Opmerkingen NEN over Besluit bouwwerken leefomgeving (Bbl)

Bijlage 1 bij commentaren NEN

Notitie Bbl en NEN 6089

Figuur 1: situatie na 3:30, opvangcapaciteit 4 personen/m²

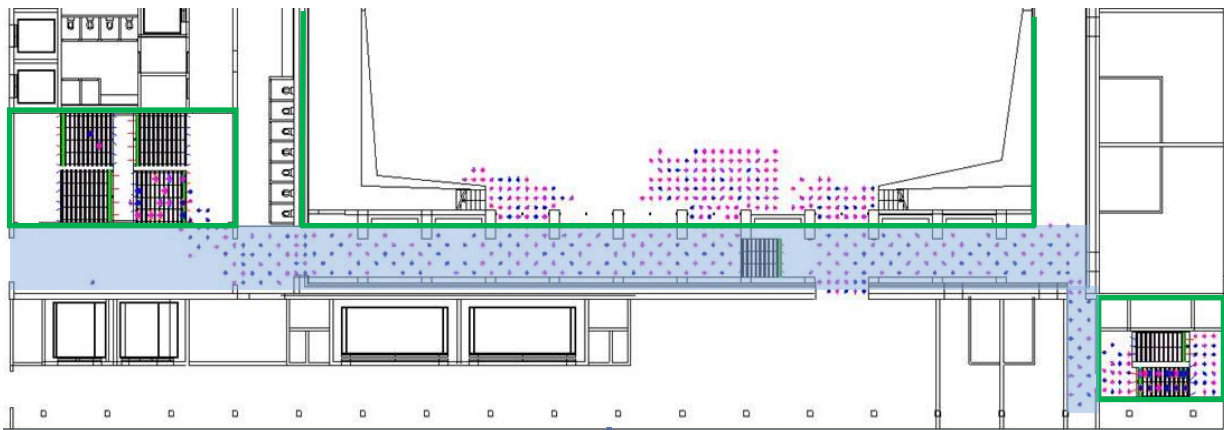
In het huidige ontwerp voor een cultureel gebouw in Den Haag is een zaal gepland voor maximaal 2000 personen. Vanuit de zaal kan via vier trappenhuizen gevlucht worden. Op elk trappenhuis zijn dus meer dan 200 personen aangewezen. Opvang vindt plaats in de voorportalen van de trappenhuizen en verkeersruimten buiten de zaal (in blauw aangegeven in onderstaande figuur 1).

De beschikbare tijd voor ontvluchting van de zaal (hoogte in rekening gebracht) bedraagt circa 3 minuten vanaf start ontruiming. In figuur 1 is de situatie geschetst na 3.5 min. Iedereen bevindt zich op dat moment buiten de zaal. Uitgaande van 4 personen/m² is de opvangruimte groot genoeg om een onbelemmerde uitstroom van de zaal mogelijk te maken.

Als met de gereduceerde opvangcapaciteit gerekend wordt, ontstaat het beeld van figuur 2. Alleen één zijde is gemodelleerd, maar hetzelfde geldt voor de andere (gespiegelde) zijde.

De gangzone blijkt te klein voor alle erop aangewezen personen, waardoor de zaal niet tijdig ontruimd is. Op 3:30 min staan nog circa 200 personen in de zaal. Er zal dus ten minste $200 / 2 = 100 \text{ m}^2$ extra opvang aan beide zijden van de zaal gerealiseerd moeten worden.

Figuur 4: Situatie op t=0:00

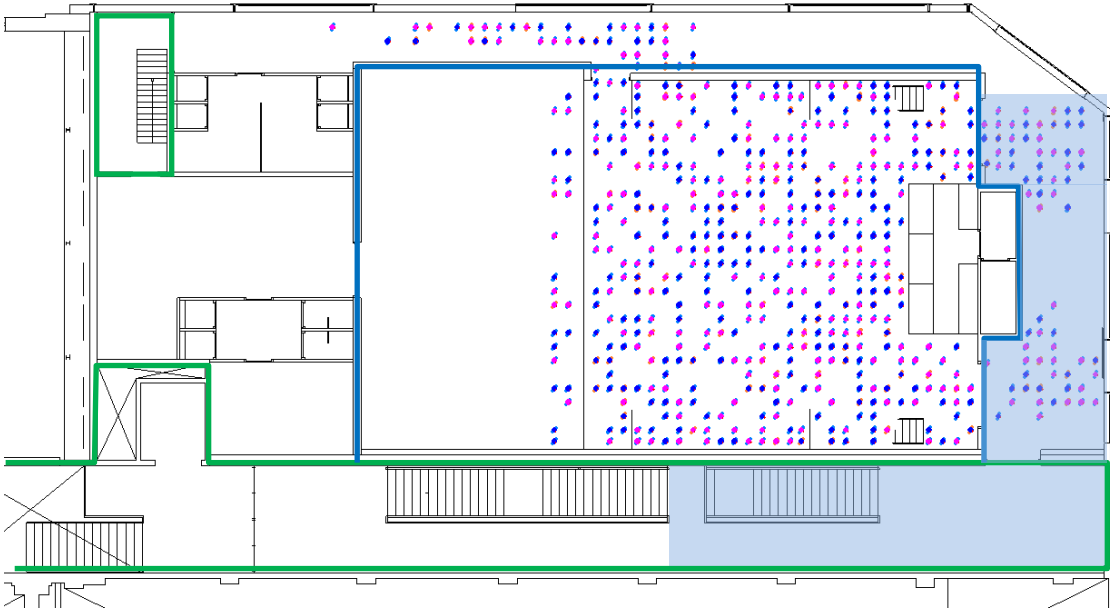
De zaal is uitgevoerd als rookcompartiment (volgens de huidige terminologie subbrandcompartiment). Ontvluchting gebeurt grotendeels, voor 325 personen, via de centrale gangzone onderin de figuur. Als dit gebied beschouwd wordt als trappenhuis gelden geen eisen aan de wachttijd (art. 2.1 lid 3 stelt eisen aan een 'ruimte, niet zijnde het trappenhuis'). In werkelijkheid zal de gang wel degelijk als opvanggebied fungeren en gepaard gaan met de nodige wachttijden. Een correcte interpretatie van de eisen uit de MR is dus om het deel voor de trappen als opvangruimte te beschouwen en het criterium van 3:30 min wachttijd hierop toe te passen.

Figuur 4 toont de beginsituatie.

Figuur 5: Situatie na 3:30, opvangcapaciteit 4 personen/m²

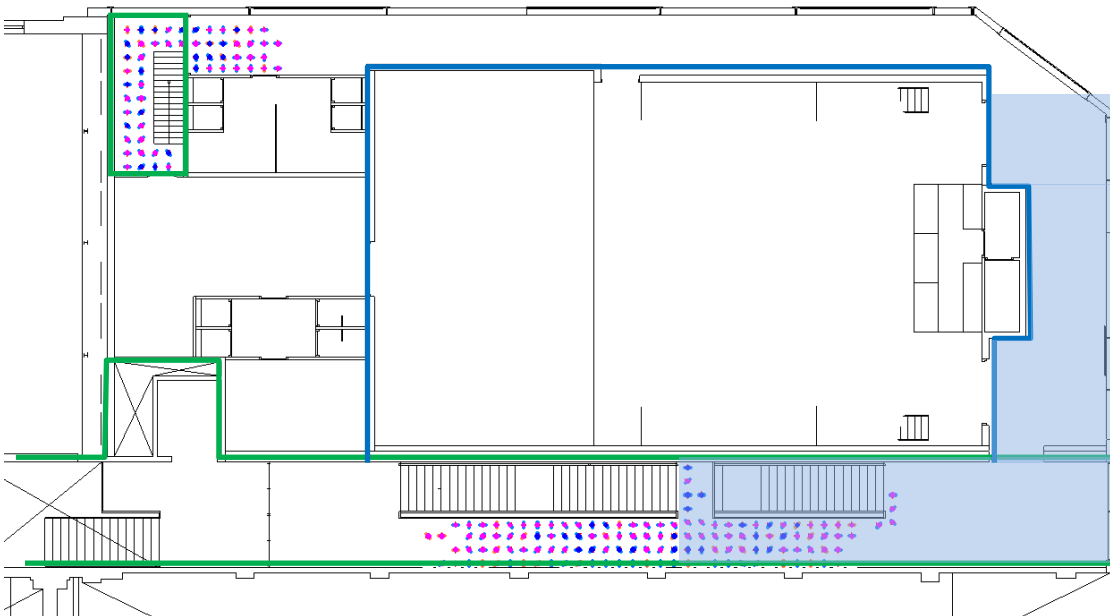
Figuur 5 toont de situatie na 3:30 min bij een opvangcapaciteit van 4 personen/m² in het centrale opvanggebied. Hieruit blijkt dat de ontruiming van het gebied langer duurt dan 3:30 min, wat de beperking van de opvangcapaciteit van toepassing maakt.

Figuur 6: Situatie na 3:30 min met gehalveerde opvangcapaciteit.

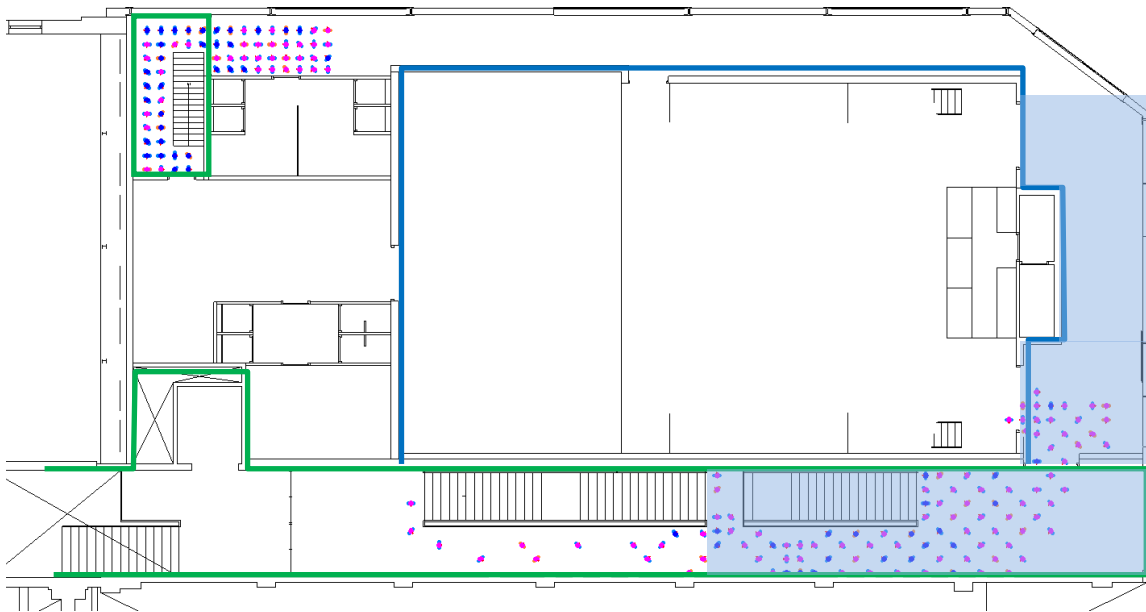
Figuur 6 toont dezelfde situatie bij 2 personen/m²

Halvering van de opvangcapaciteit heeft tot gevolg:

- Ontruiming van de zaal duurt een min langer (2:30 → 3:30), er kunnen immers minder mensen worden opgevangen, de doorstroom wordt daardoor belangrijker. In dit geval past dit nog binnen de beschikbare ontruimingstijd, maar het is denkbaar dat hierdoor het opvanggebied achter de zaal vergroot zou moeten worden of dat de bezetting in de zaal omlaag moet. In figuur 6 is overigens te zien dat het gebruikte simulatiepakket (buildingExodus) er rekening mee houdt dat men niet altijd het volledige oppervlak van een opvangruimte zal benutten. In de hoek rechtsonder in de figuur is nog ruimte beschikbaar, maar dit zal gezien de routing van personen niet vol komen te staan. Dit effect zou een argument kunnen zijn om het in de berekening te hanteren oppervlak van de opvangruimte te nuanceren om overschatting van het oppervlak te voorkomen.

- Ontruiming van het gebied achter de zaal duurt een min langer (2:45 → 3:45). Dit betekent dat de scheidingsconstructie rondom de zaal EW30 minuten brandwerend uitgevoerd moet worden, in plaats van E20 minuten brandwerend.

Figuur 8: Benodigde opvangcapaciteit bij 200 p, conform uitgangspunten MR 2012.

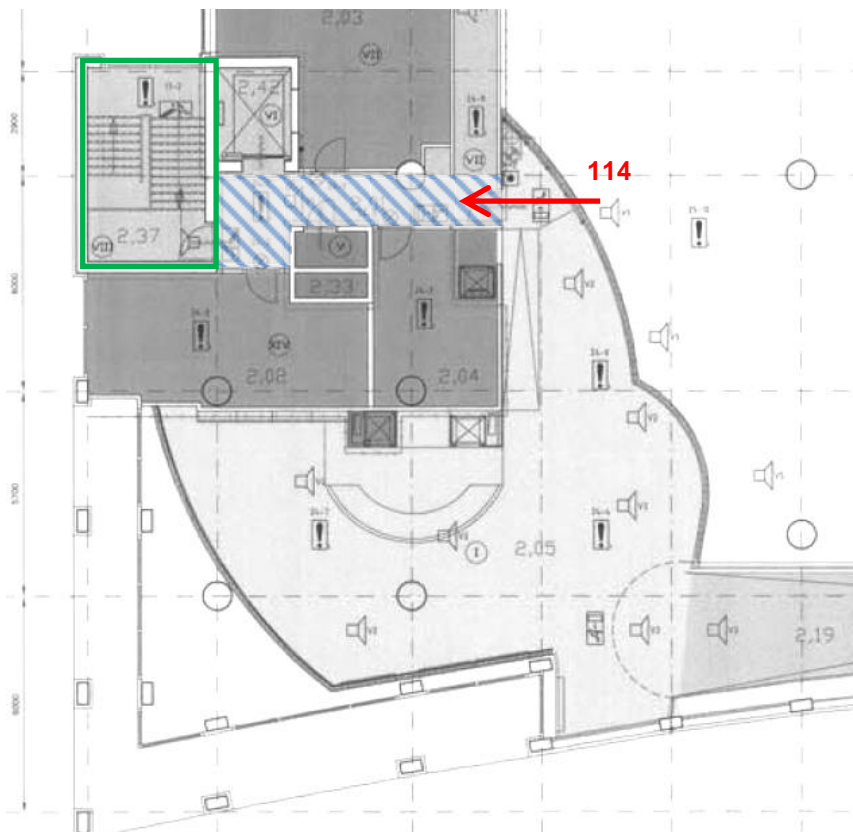
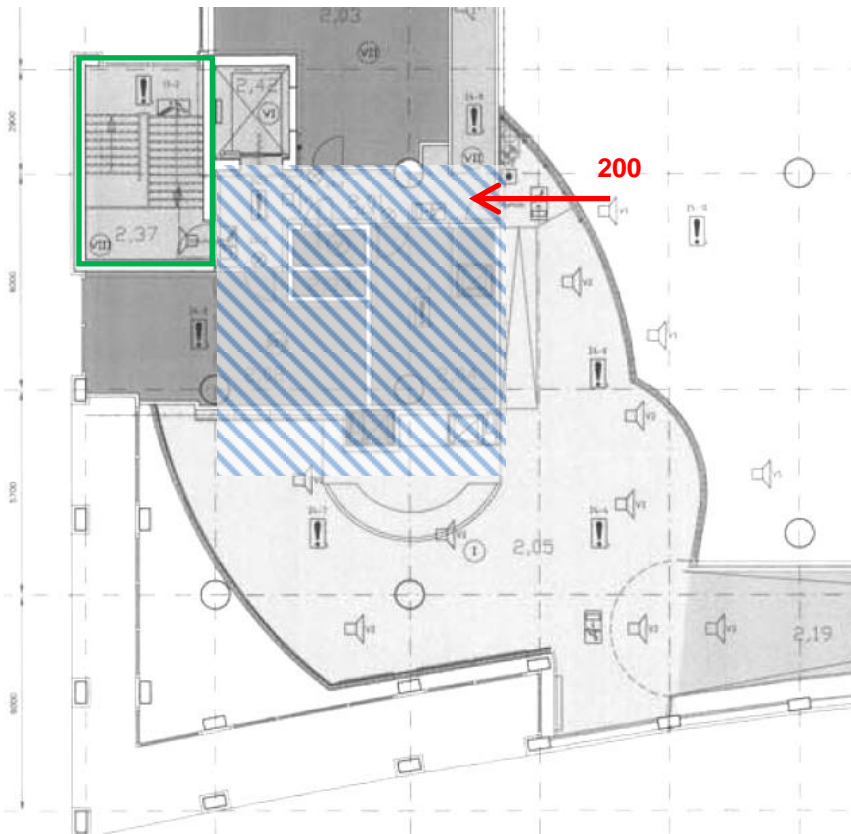
Opvang vindt plaats in de gangzone van circa 14 m^2 , blauw gearceerd in figuur 7. In dit geval bedraagt de wachttijd 3.5 min. Uit de berekening volgt dat na 1 min nog 52 personen buiten het trappenhuis staan. Uitgaande van 4 personen/m^2 is het opvanggebied dan volledig bezet.

Uitgaande van de huidige regelgeving zou met deze uitgangspunten (<200 personen en opvang niet langer 3.5 min) de gereduceerde opvangcapaciteit niet van toepassing zijn. In het kader van deze notitie is bepaald wat de gevolgen zijn als de aangewezen bezetting zou toenemen tot 200 personen. De wachttijd blijkt dan toe te nemen tot 5:00 min, waardoor met de beperkte opvangcapaciteit gerekend moet worden.

Na 1 min staan nog $52 + (200 - 114) = 138$ personen buiten het trappenhuis. Dit betekent een benodigd opvanggebied van $138 / 2 = 69 \text{ m}^2$, zie figuur 8.

Met de 'oude' regelgeving zou volstaan kunnen worden met 34.5 m^2 (eigenlijk nog enkele m^2 minder, omdat met 1.5 min ontruiming van een subbrandcompartiment gerekend kon worden), zie figuur 9.
